①内閣府の最大クラスモデルのパラメータ設定の確認

No.4コメント回答（内閣府の最大クラスモデルの位置づけの再整理）

5-5 内閣府の最大クラスモデルに対する不確かさの考慮 コメント回答まとめ

(No.4コメント回答に伴う津波評価のフローの変更点)

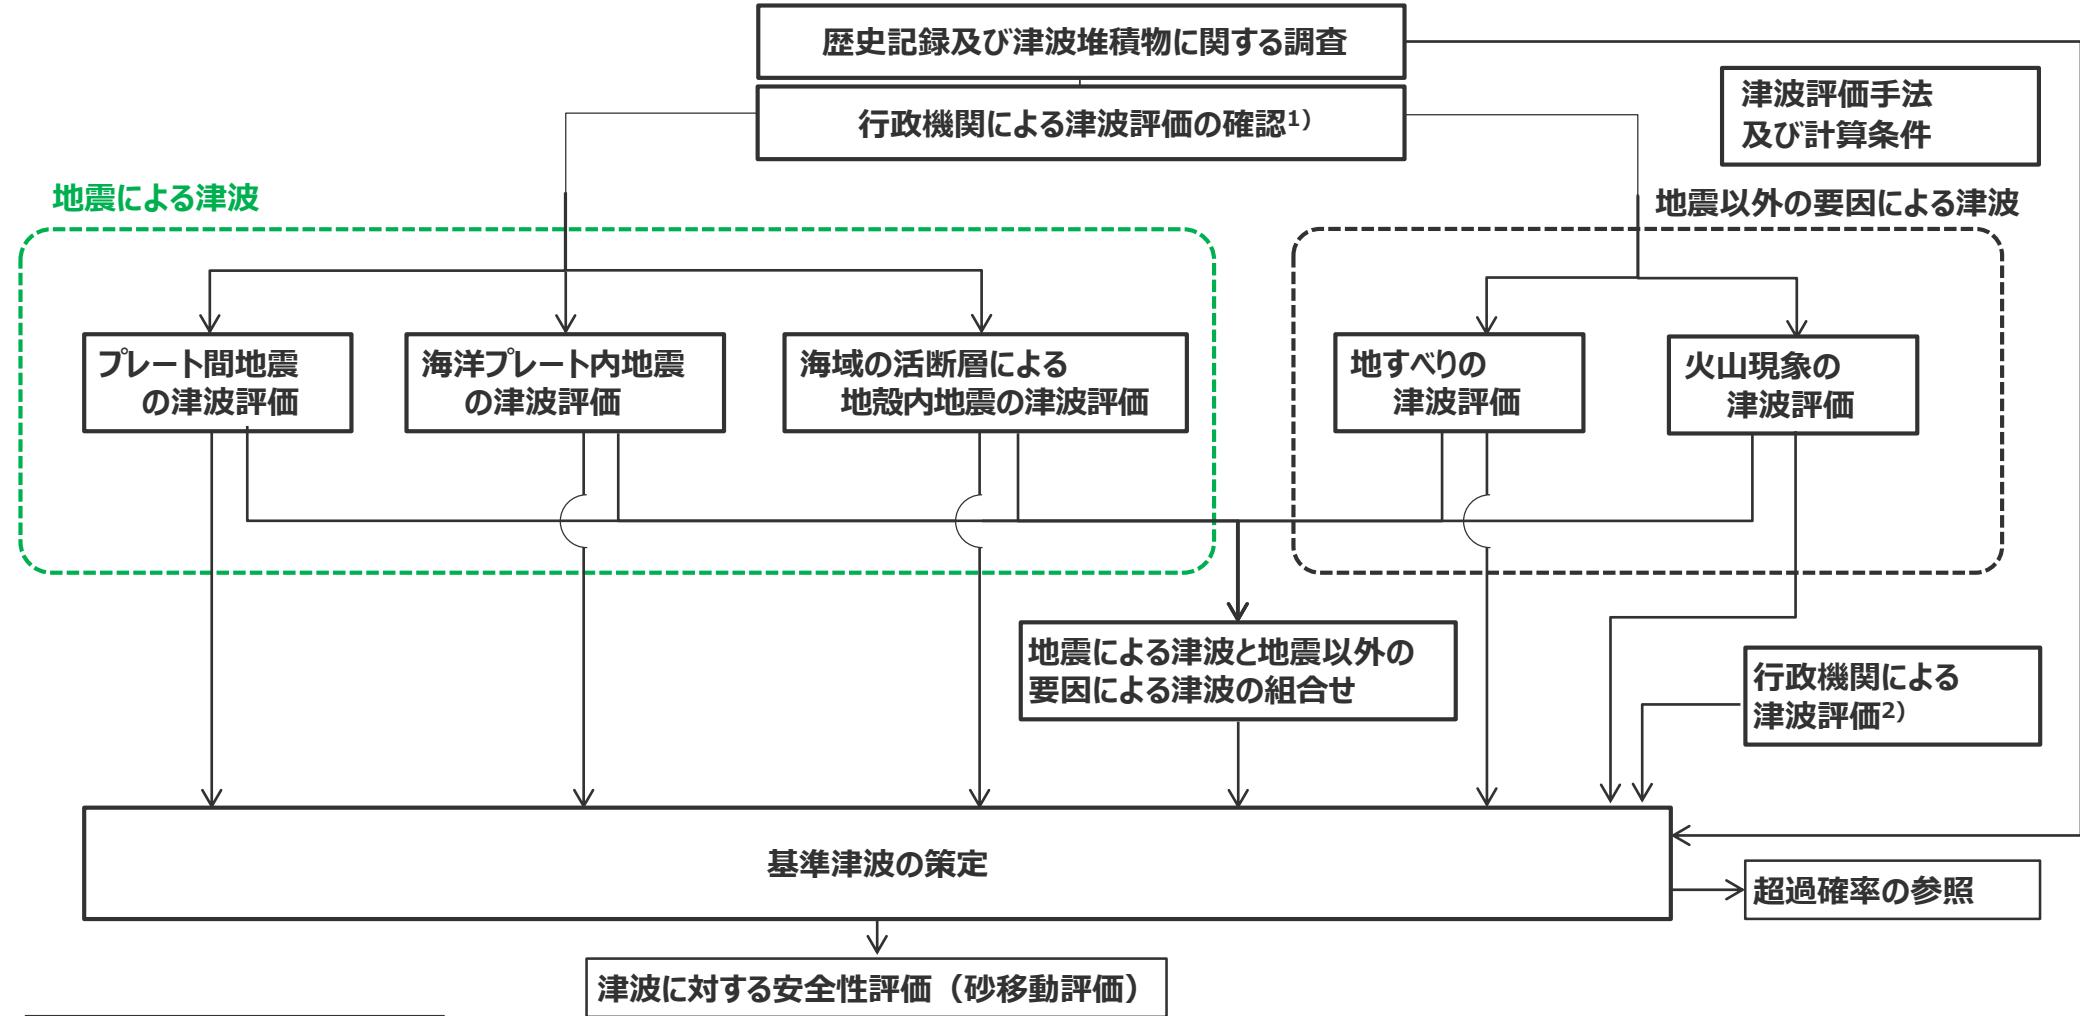
- 津波評価のフローは以下のとおり。
- 再整理の結果を踏まえて、行政機関による津波評価について、個々のパラメータについて科学的根拠を確認した検討と、行政機関の津波評価をそのまま用いて基準津波に反映する検討を分離し、津波評価のフローを明確化した。

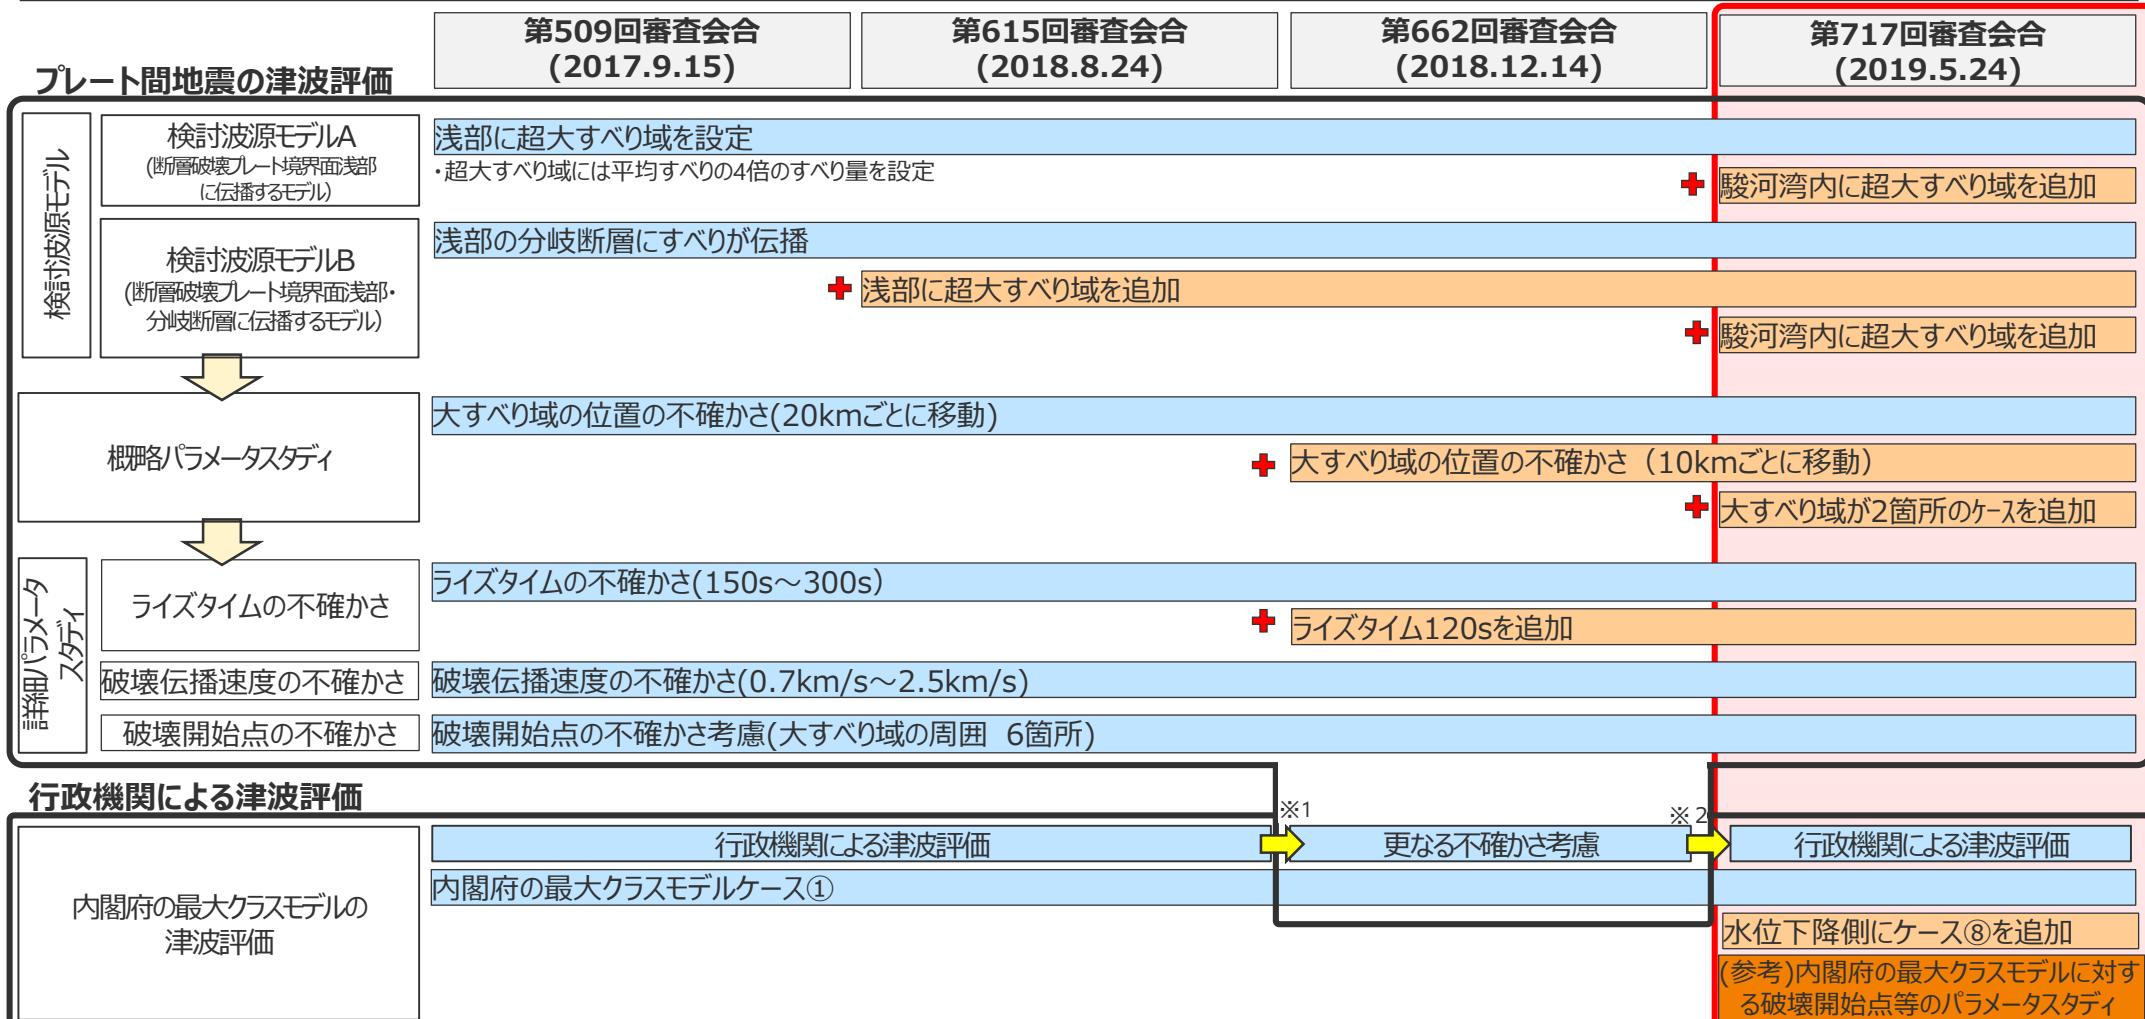
- 上記整理結果を踏まえて、内閣府の最大クラスモデルの基準津波の策定への反映について検討した。
- その結果、第662回審査会合では、内閣府の最大クラスモデルを検討波源モデルに対する「更なる不確かさ考慮モデル」と位置づけて整理していたが、波源設定の考え方の違いを踏まえ、「更なる不確かさの考慮」という表現による整理は取り止め、(B) 代表パラメータの検討による方法※により検討された内閣府の最大クラスモデルは、(A) 各種パラメータの網羅的検討による方法※によって検討を行うプレート間地震の津波評価とは別に、行政機関による既往評価として基準津波の策定に反映するよう変更した。

※2 今回、波源設定の考え方着目して内閣府の最大クラスモデルの位置づけを再整理した結果、（A）各種パラメータの網羅的検討による方法により検討した「検討波源モデルのパラメータスタディ」と（B）代表パラメータの検討による方法により検討した内閣府の最大クラスモデルとは波源設定の考え方異なることを踏まえ、「更なる不確かさの考慮」という表現による整理は取り止め、（B）代表パラメータの検討による方法により検討された内閣府の最大クラスモデルは、（A）各種パラメータの網羅的検討による方法によって検討を行うプレート間地震の津波評価と別に、行政機関による既往評価として基準津波の策定に反映するよう変更した。

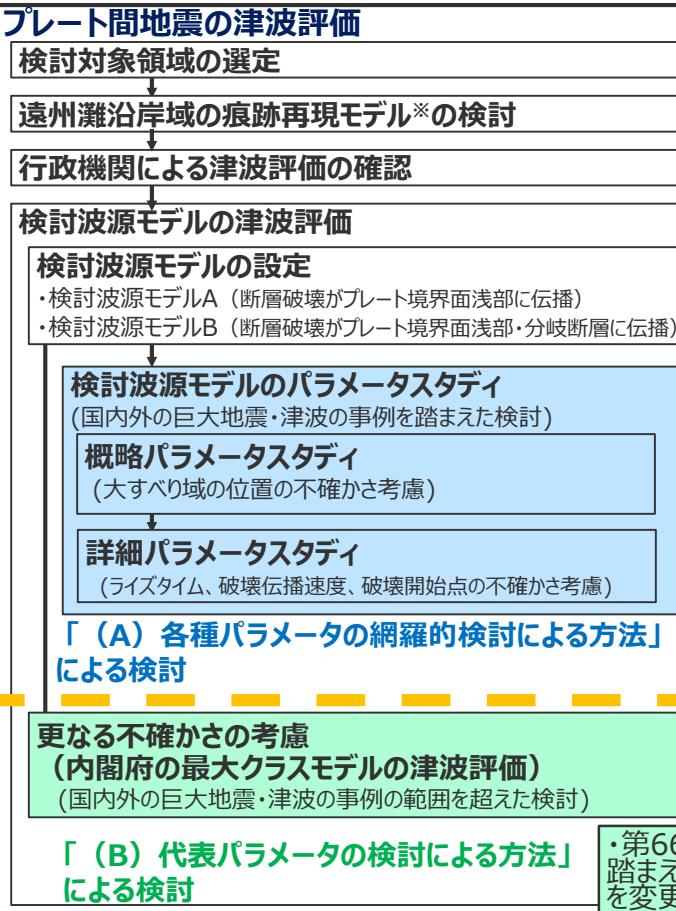
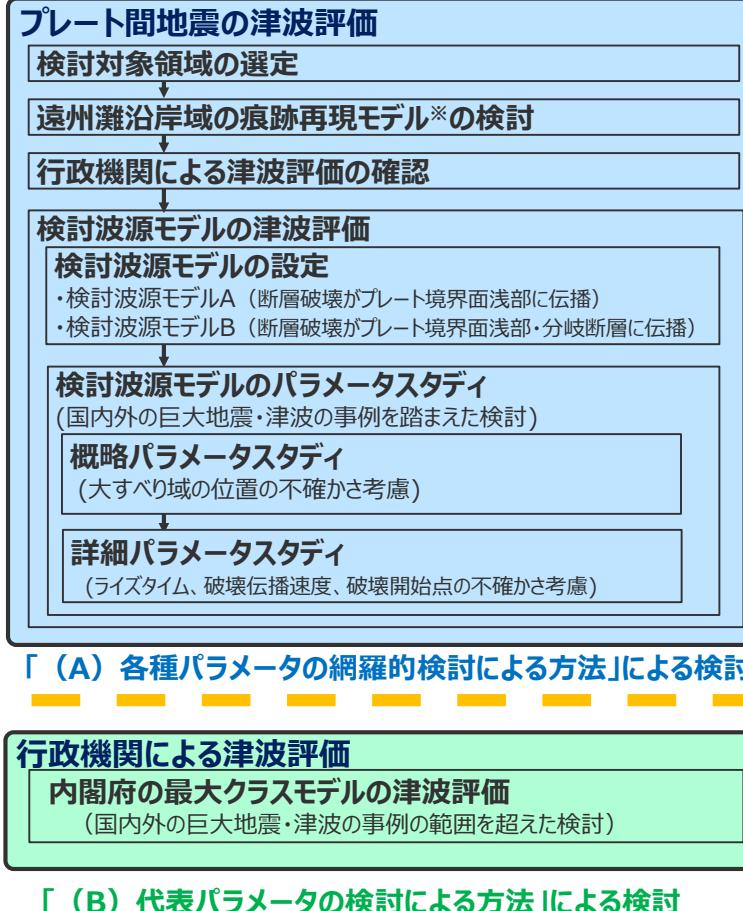
- 第717回審査会合では、波源設定の考え方について内閣府の最大クラスモデルの位置づけを再整理した結果、(A) 各種パラメータの網羅的検討による方法により検討した「検討波源モデルのパラメータスタディ」と(B) 代表パラメータの検討による方法により検討した内閣府の最大クラスモデルとの波源設定の考え方の違いを踏まえ、「更なる不確かさの考慮」という表現による整理は取り止め、(B) 代表パラメータの検討による方法により検討された内閣府の最大クラスモデルは、(A) 各種パラメータの網羅的検討による方法によって検討を行うプレート間地震の津波評価と別に、行政機関による既往評価として基準津波の策定に反映するよう変更した。
- 今回のコメント回答では、第717回審査会合から説明方針の変更はなく、①「(B) 代表パラメータの検討による方法」により検討している内閣府の最大クラスモデルの津波評価に対して、破壊開始点のパラメータスタディを実施する必要はないこと、および、②「(B) 代表パラメータの検討による方法」により検討された内閣府の最大クラスモデルを、「(A) 各種パラメータの網羅的検討による方法」で検討しているプレート間地震のパラメータスタディの中で考慮する必要はないことを回答した。

- 「(B) 代表パラメータの検討による方法」により検討された内閣府の最大クラスモデルのパラメータ（すべり量(37m)とライズタイム(60s)の組合せ）を、「(A) 各種パラメータの網羅的検討による方法」で検討しているプレート間地震のパラメータスタディの中で考慮する必要ないと評価した。
- 「(B) 代表パラメータの検討による方法」により検討している内閣府の最大クラスモデルの津波評価に対して、さらに破壊開始点等のパラメータスタディを実施する必要ないと評価した。
